Doplňek technické zprávy v rámci revize DPS č.K1-1, K2-2 dle Smlouvy o dílo ze dne 18.2. 2015 řešící:

Název akce:	Oprava a rekonstrukce areálu klášterů Český Krumlov – část areál bývalého kláštera řádu sv. Kláry
Místo akce:	Český Krumlov, areál mezi ulicemi Latrán a Pivovarská k.ú. Český Krumlov, 622931 p.č.766/1 – K1, K3 p.č.711/1 – K2 p.č.712 – K4 p.č.766/2 – K5
Stavebník:	Město Český Krumlov náměstí Svornosti 1, 381 01 Český Krumlov IČ: 00245836
Partneři projektu:	Městské divadlo Český Krumlov IČ: 65006267 Horní ul. 2, 381 01 Český Krumlov Kontaktní osoba/ředitel: Jan Vozábal Tel.: 602 331 162 E-mail: jan.vozabal@divadlock.cz Manažer projektu: Ing. Kateřina Slavíková Tel.: 602 308 852 E-mail: katerina.slavikova@divadlock.cz
Generální projektant:	<u>Sdružení pro zpracování projektové dokumentace akce opravy a rekonstrukce areálu klášterů Český Krumlov – část areál bývalého kláštera řádu sv. Kláry</u> <i>Masák & Partner s.r.o.:</i> Ing. arch. Jakub Masák autorizovaný architekt bez specifikace oboru č. autorizace: 03 086 Rooseveltova 39/575, Praha 6, 160 00 tel.: 777 121 003 e-mail: masak@masak-partner.com <i>Metropjekt Praha, a.s.</i> Ing. David Krása – místopředseda představenst

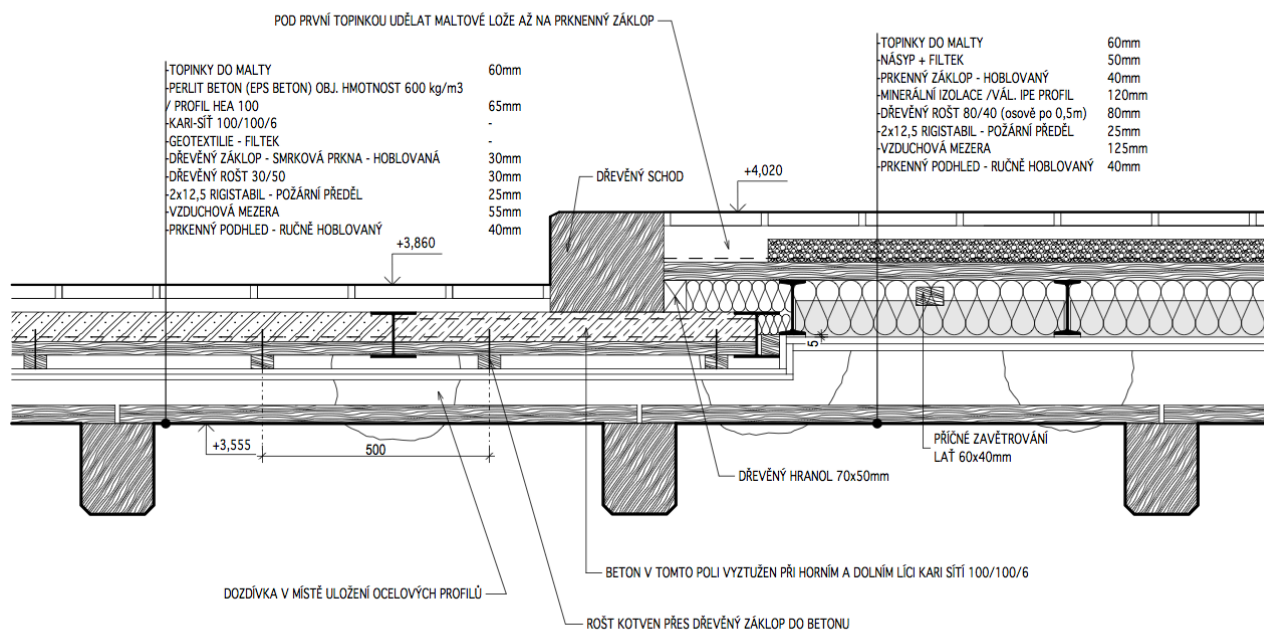
Gotické trámy nejsou na navrhovaný provoz unosné. Z tohoto důvodu je nutné nad nim realizovat novou stropní konstrukci, která bude zároveň požárním předělem mezi požárními úseky. Stropní konstrukce je navržena z ocelových I profilů. V místě stropních trámů č.20 – 24 je navržena snížená skladba:

Snížená skladba je z důvodů návazností výškových úrovních podlah 2.NP, schodiště a bezbariérového přístupu z výtahu do mj. sloupového sálu. Zároveň je nutné v této části z technologických důvodů tyto trámy osadit o cca 50 mm níže z důvodu realizace požárního předělu, který musí být ze spodní strany řádně přestěrkován.

Standardní skladba pro trámy č.1 – 16:

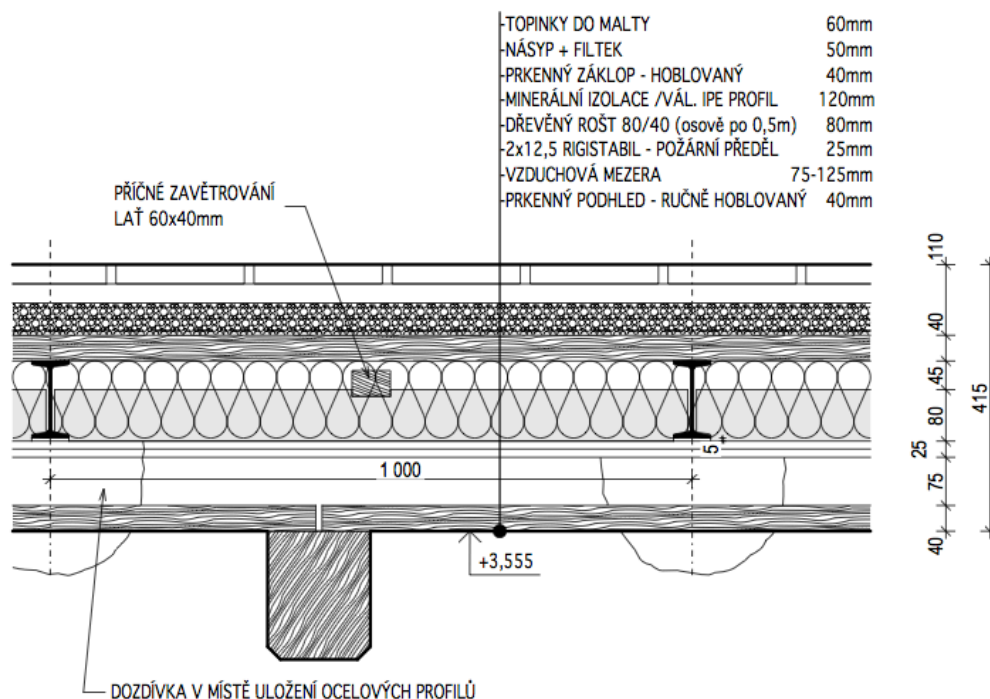
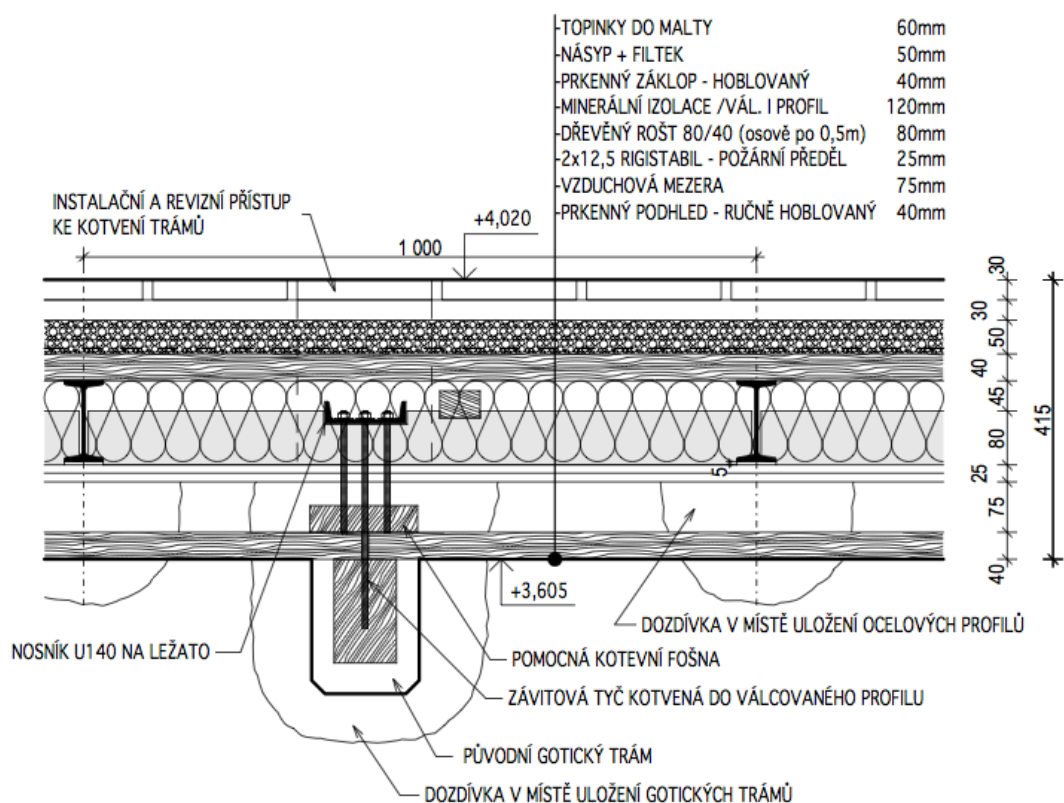
Nad trámem č. 20 je vložen v chodbě 2.NP schod:

Řešení v místě schodišťové stěny:

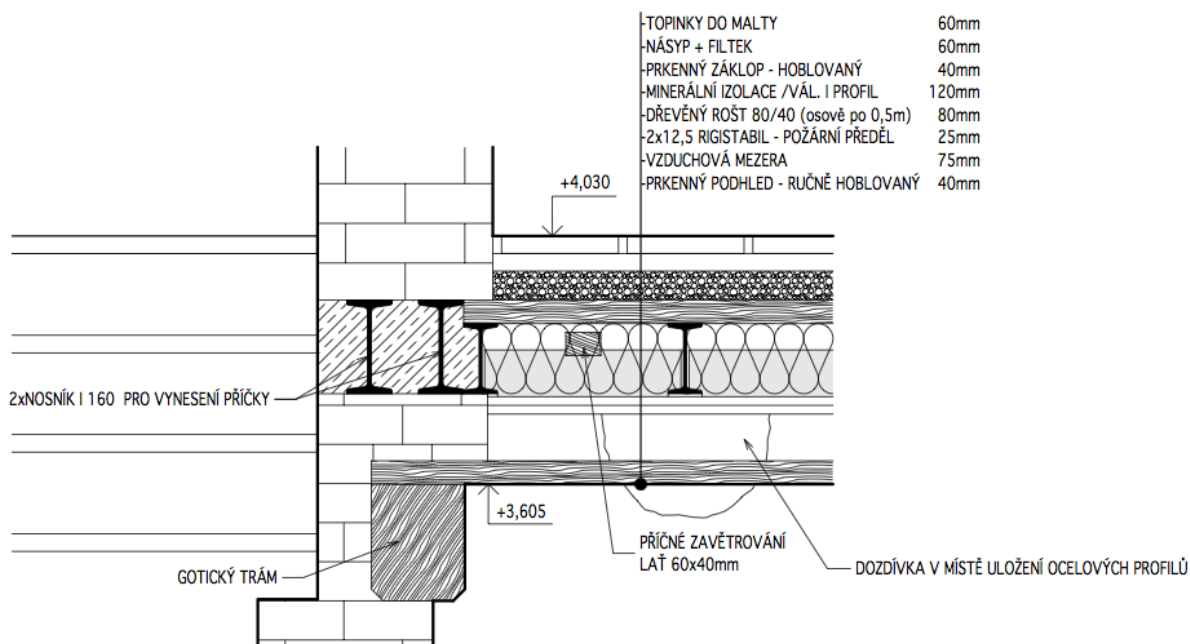
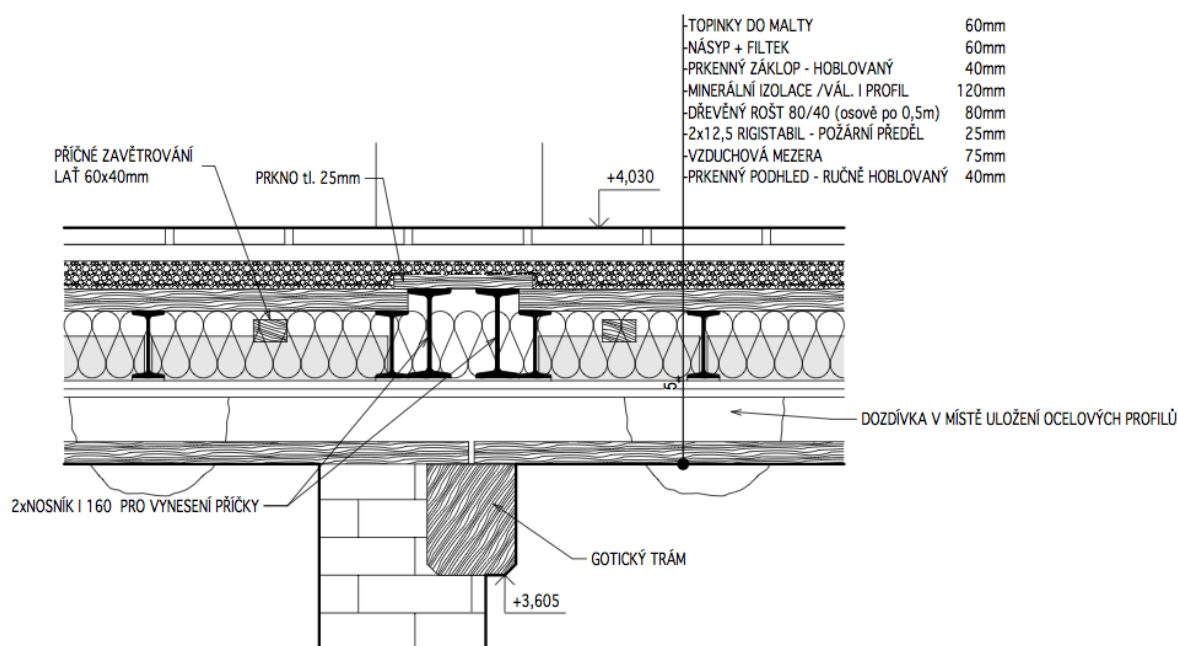
Detail vyvšení trámů č.17 – 19 z důvodu špatné únosnosti i po restaurování a vložení protéz:

Vkládaný prkenný podhled (záklap) z ručně hoblovaných prken je na trámy pokládán po cca 1m kusech (dle rozteče trámů), prkno o délce 4 m bude rozřezáno a instalováno na trámy v řadě za sebou tak, aby průběžně pohledově navazovalo, základ je položen volně z důvodu ventilace, dilatace a revidovatelnosti dutiny a požárního předělu nad gotickými trámy, prkna mají dle analogie původního základu zkosené hrany pod úhlem 45°. V projektu je navržen základ ze 100% z nového masivního dřeva o šířce 300 – 400 mm, původní základ se zachoval z cca 15% plochy, po jeho ořezání napadených částí dřevokaznou houbou a chemické sanaci bude na stavbě rozhodnuto o jeho příp.využití např.v místnosti K1-1-038.

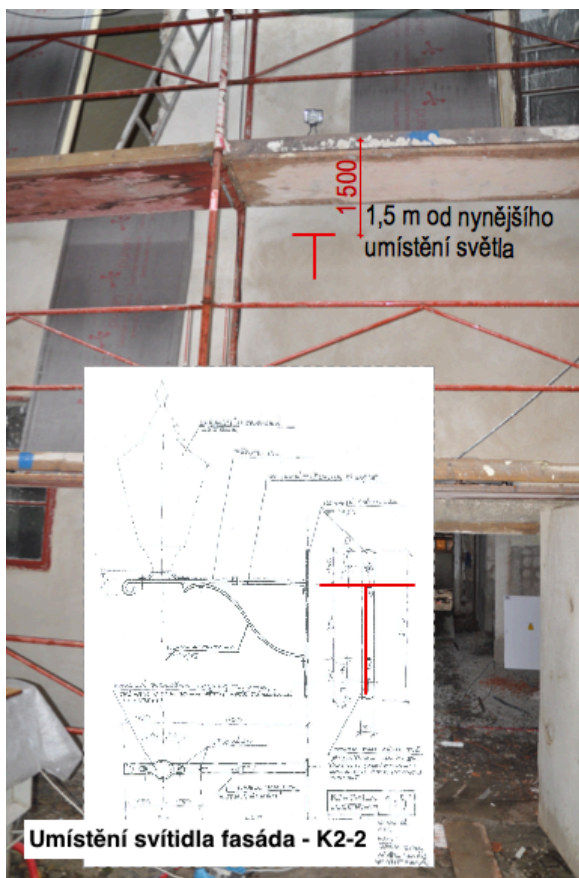
29. doplnění kované mříže do parteru mezi objekty K3 a K1 (Z117)

Na základě požadavku zadavatele je z důvodu zamezení přístupu do úzké uličky (K1-K3) mimo provozní dobu objektu navržena historizující (kovaná, oblouková, provlíkaná) mříž Z117.
